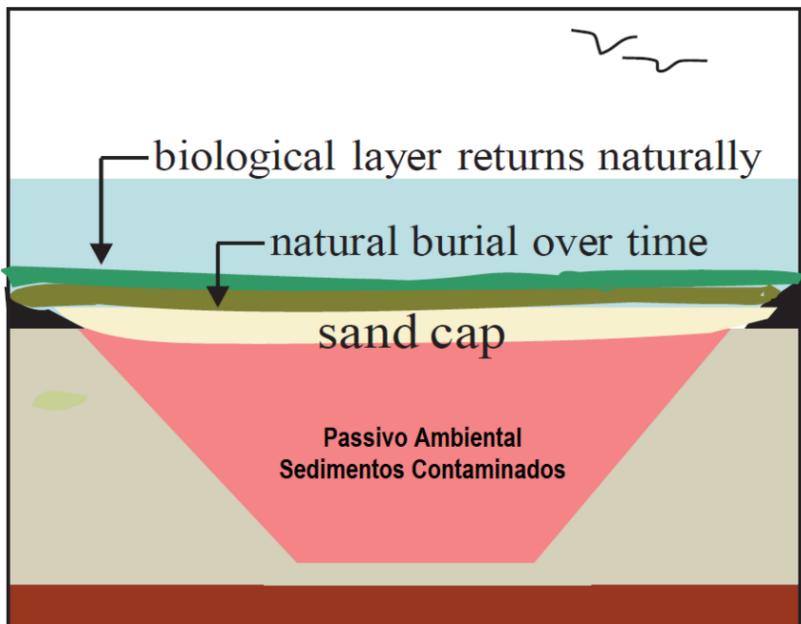
17. *A partir desta capa de areia, como nós podemos ver aqui no inglês, eu vou traduzir, há uma camada biológica de retorno natural. E, durante o tempo, o material natural da região se recompõe. Ou seja, você não percebe mais a presença dessa cava no ambiente. Ele volta a ser exatamente como era antes. Então não há qualquer tipo de alteração visível ou perturbação no ambiente.*

O material natural da região jamais se recomporá enquanto permanecer os contaminantes tóxicos ali permanecerem. A camada biológica, não elimina o passivo ambiental presente abaixo dessa camada. Estamos utilizando conceitos superados a décadas atrás.

A imagem não mente, abaixo das camadas elencadas na apresentação do Sr. Bevilacqua, destacado na cor rosa (imagem a seguir) se esconde cerca de 4 mil toneladas de material contaminado, que pode se decompor para substâncias tão ou mais perigosas e oportunamente escapar da Cava.
